חוות דעת הנדסית - שטחים משותפים

סוג הנכס: בניין מגורים, 7 קומות

רשימת ממצאים (70)

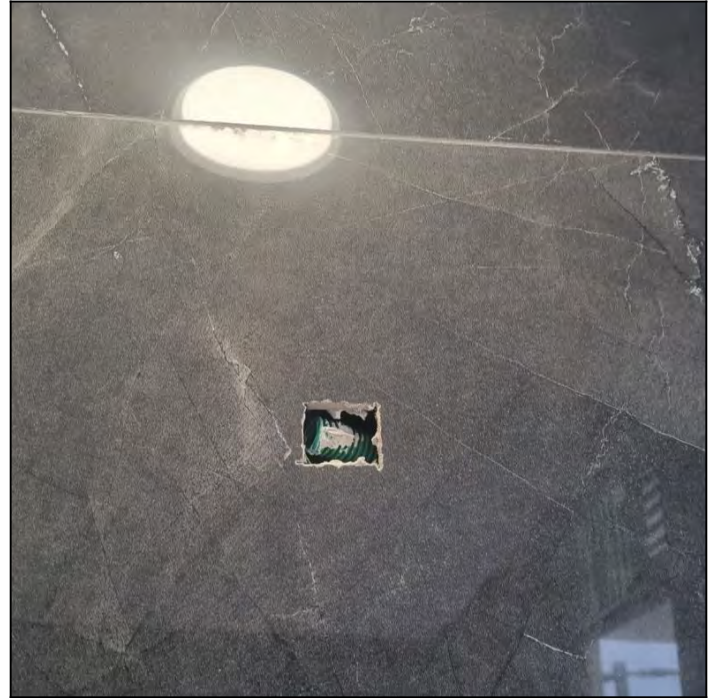
3.9 ממצא		פגמים חיפוי הקרמיקה
מיקום	לובי ראשי	
המלצה	יש להחליף אריחים פגומים	
מחיר	700 ש"ח (מחיר ליחידה: 700 ש"ח, כמות: 1 קומפ')

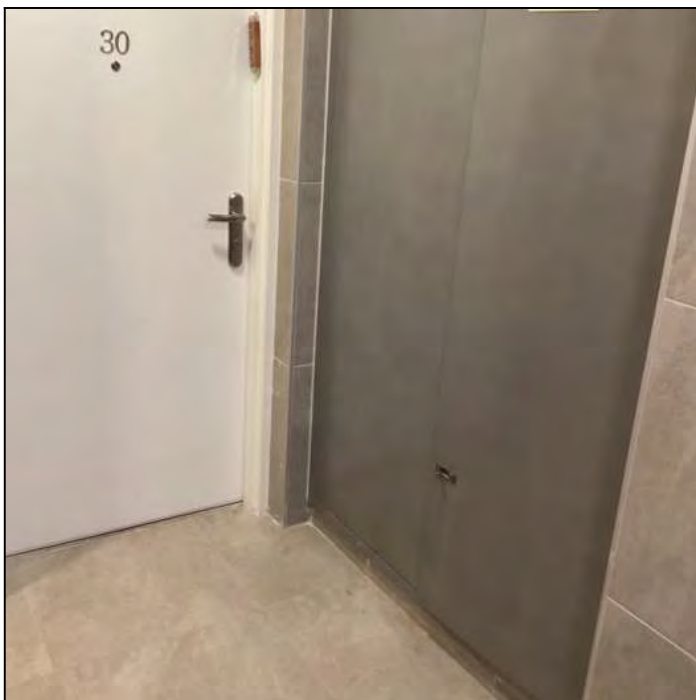
4.1 ממצא	דלת ארון דוודים עקומה ולא נסגרת כראוי
מיקום	קומה 7
המלצה	יש לתקן כך שדלת הארון תסגר בקלות ללא קושי
מחיר	350 ש"ח (מחיר ליחידה: 350 ש"ח, כמות: 1 קומפ')

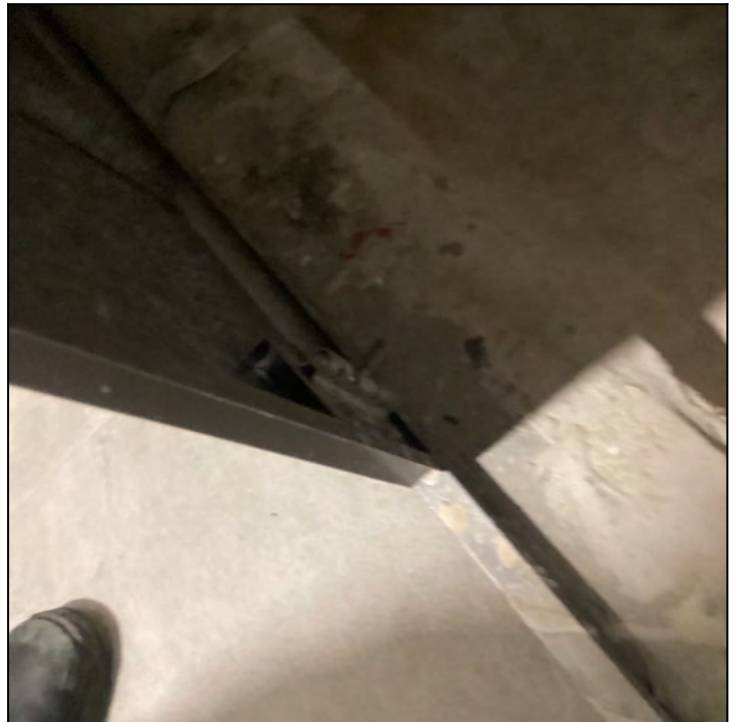
4.3 ממצא	נעילה תקולה
מיקום	קומה 6
המלצה	יש לתקן מנעול
מחיר	150 ש"ח (מחיר ליחידה: 150 ש"ח, כמות: 1 קומפ')

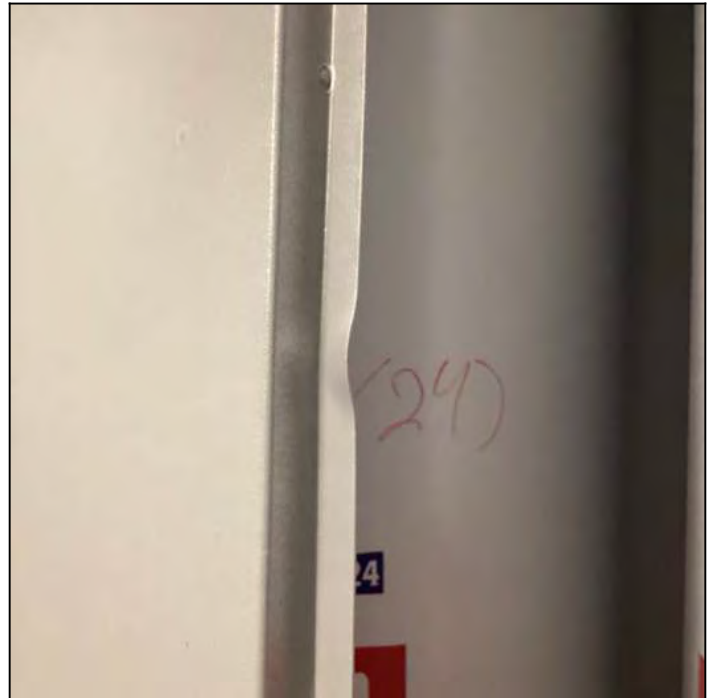
4.4 ממצא		פגמים בדלת ארון האלומיניום
מיקום	קומה 6	
המלצה	יש לתקן ובאם לא ניתן יש להחליף חלקים פגומים	
מחיר	350 ש"ח (מחיר ליחידה: 350 ש"ח, כמות: 1 קומפ')

חדר דוד ליד דירה 5

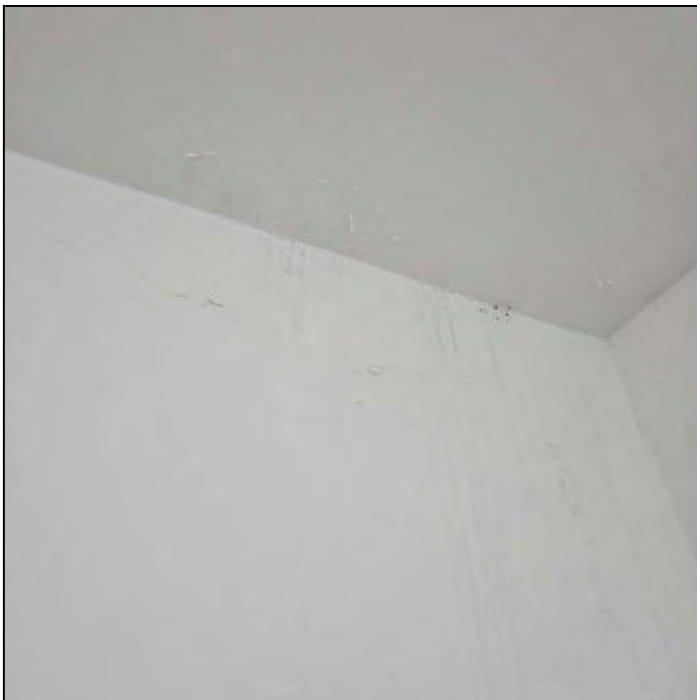
6.1 ממצא	סימני רטיבות ניראים ונימצאו בעזרת מד לחות
מיקום	קומה 1
המלצה	על הקבלן להביא איש מקצוע אשר יאתר את מקורות הרטיבות, לתקן את הנזילה, לייבש את האיזור הרטוב בעזרת תנורים, ולצבוע ולתקן מחדש את האזור כולו עד לגימור תקין
מחיר	2,560 ש"ח (מחיר ליחידה: 2,560 ש"ח, כמות: 1 קומפ')

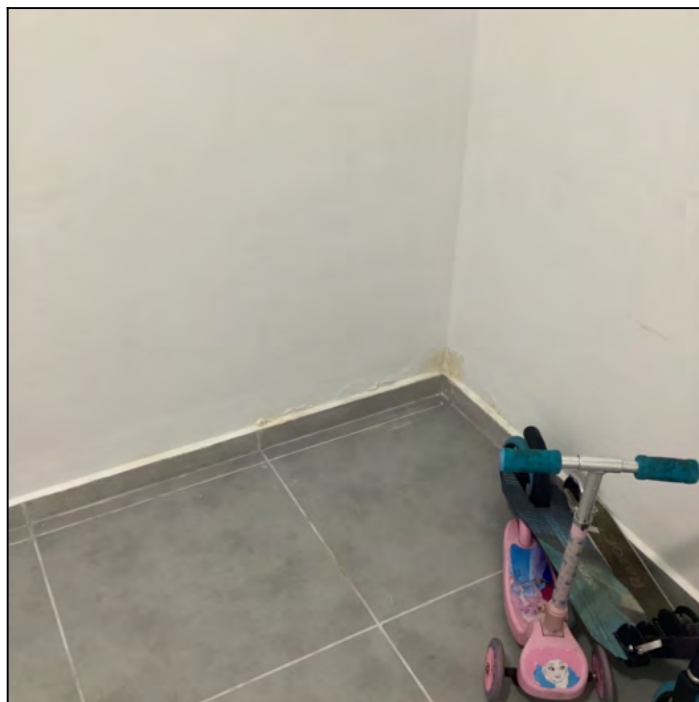
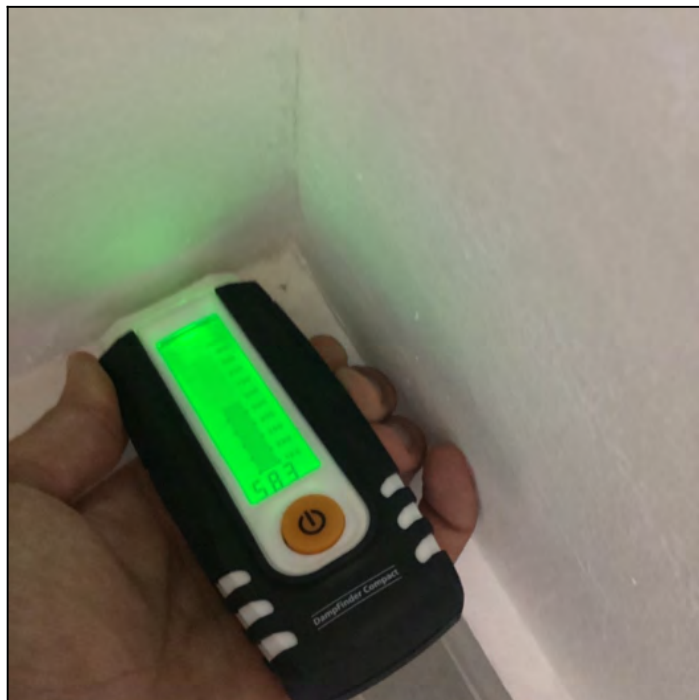
סימני רטיבות ניראים ונימצאו בעזרת מד לחות	6.3 ממצא
מועדון דיירים	מיקום
על הקבלן להביא איש מקצוע אשר יאתר את מקורות הרטיבות, לתקן את הנזילה, לייבש את האיזור הרטוב בעזרת תנורים, ולצבוע ולתקן מחדש את האזור כולו עד לגימור תקין	המלצה
6,780 ש"ח (מחיר ליחידה: 6,780 ש"ח, כמות: 1 קומפ')	מחיר

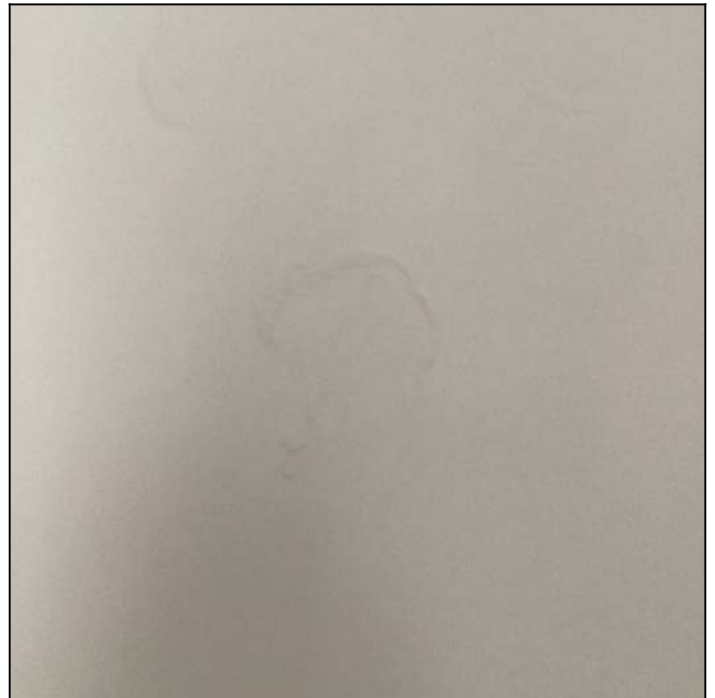
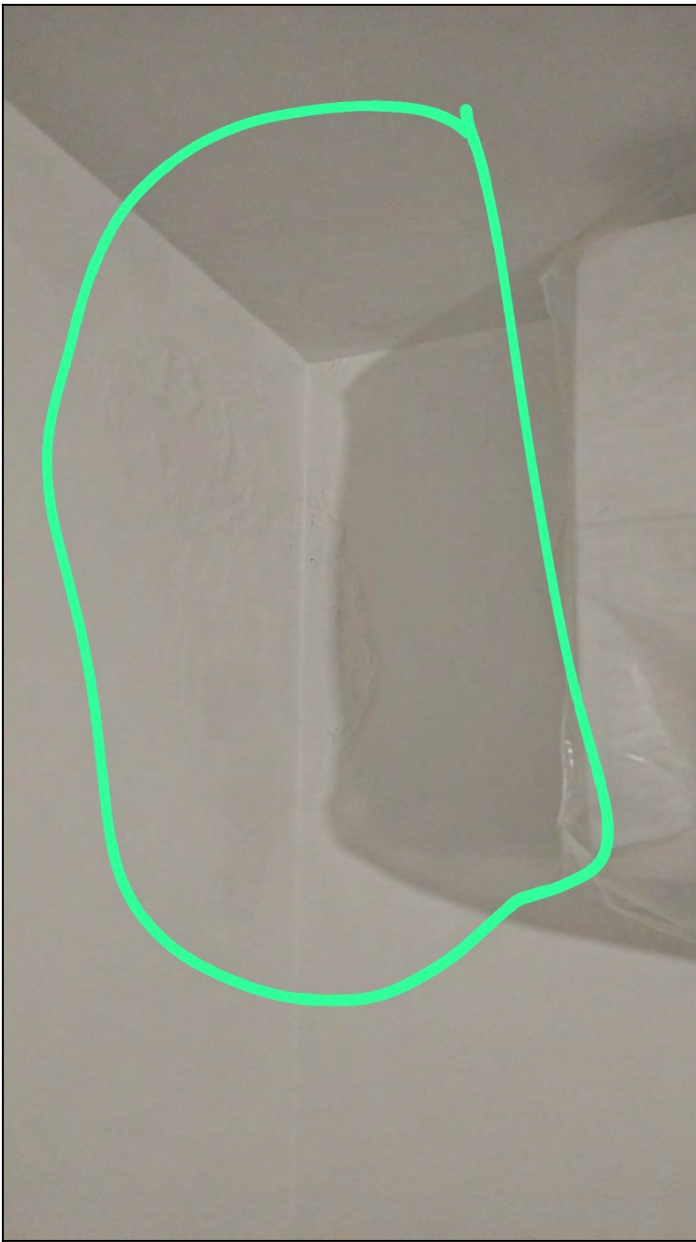
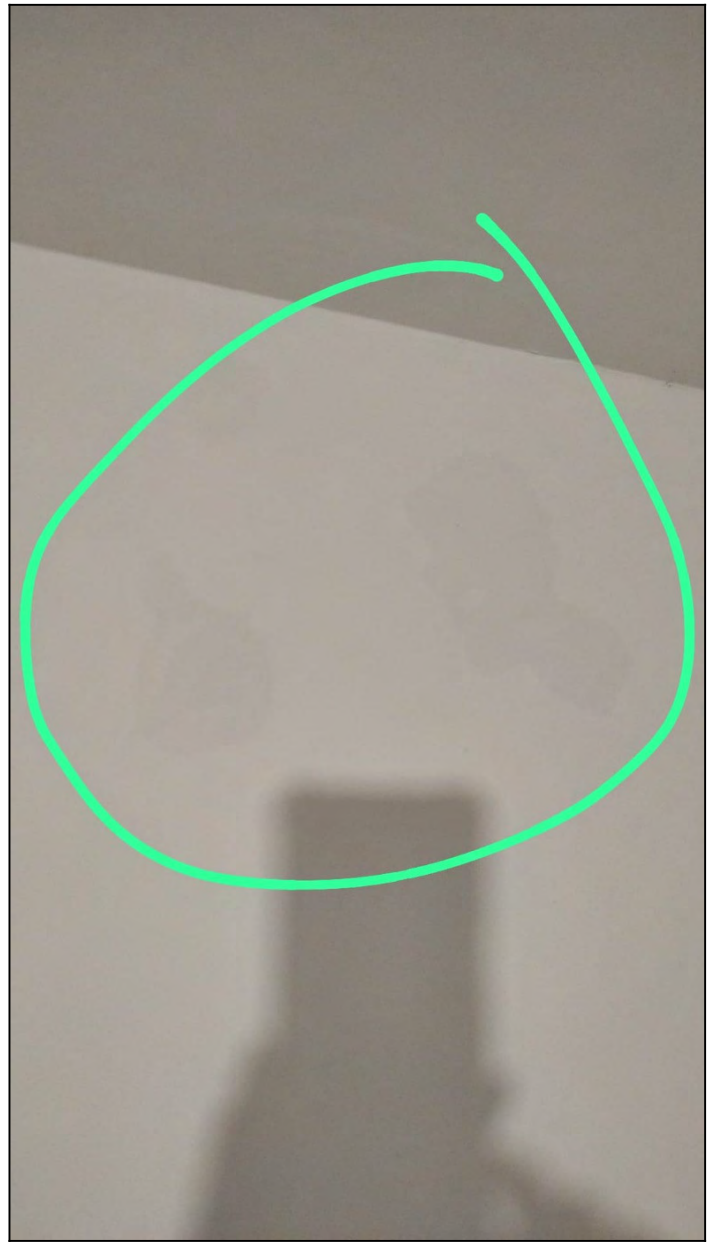
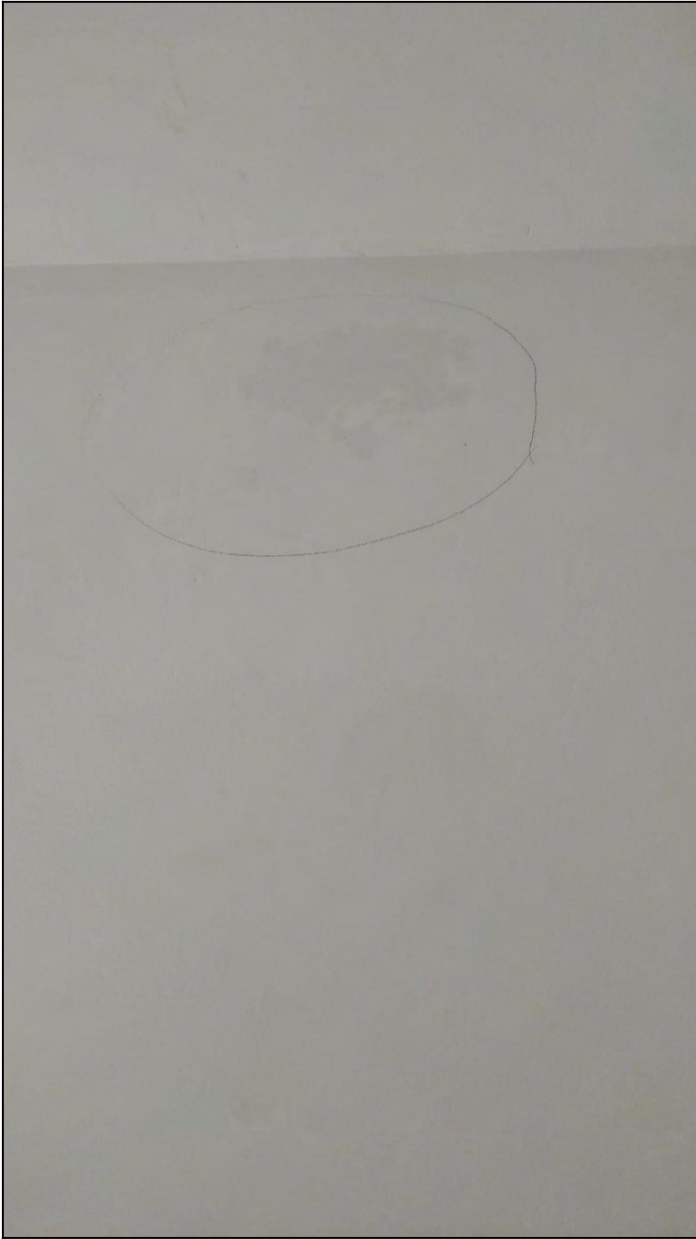
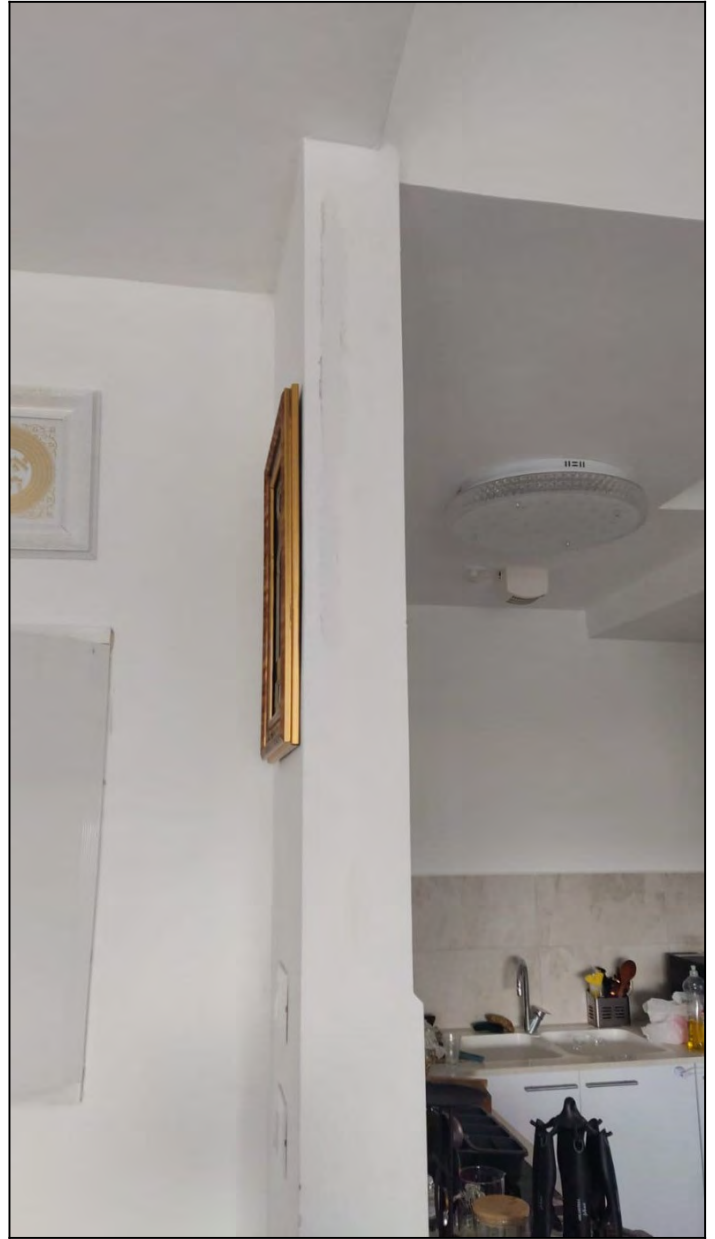
6.6 ממצא סימני רטיבות נמצאו בדירות הבניין	
מיקום	כלל הבניין
הערה	ישנם דירות רבות אשר סובלות מרטיבויות בקירות חיצוניים אשר לא עובר שם צנרת. ההנחה היא שהבעיה נובעת מכך שאיטום החוץ של המבנה לקוי. לא ניתן לתת הערכת מחיר מפני שלא ידוע באילו מקומות באיטום החוץ ישנם ליקויים.
המלצה	נדרש לאתר את מקור הרטיבות, לתקן את הנזילה ולצבוע מחדש את האזור כולו עד לגימור תקין

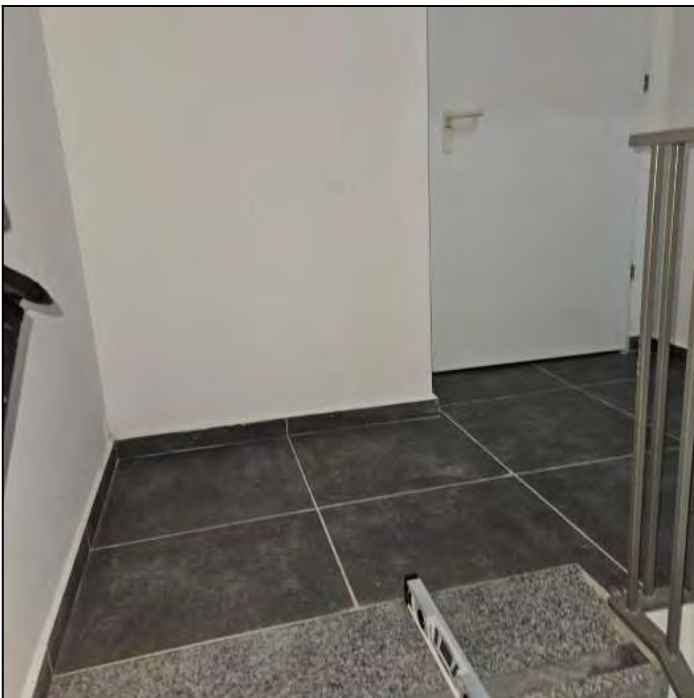
7.1 ממצא	שיפוע במדרגה הראשונה בקומה 7
מיקום	מדרגות קומה 7
המלצה	יש לפרק מדרגה ולהרכיבה מחדש בצורה תקנית
מחיר	550 ש"ח (מחיר ליחידה: 550 ש"ח, כמות: 1 קומפ')
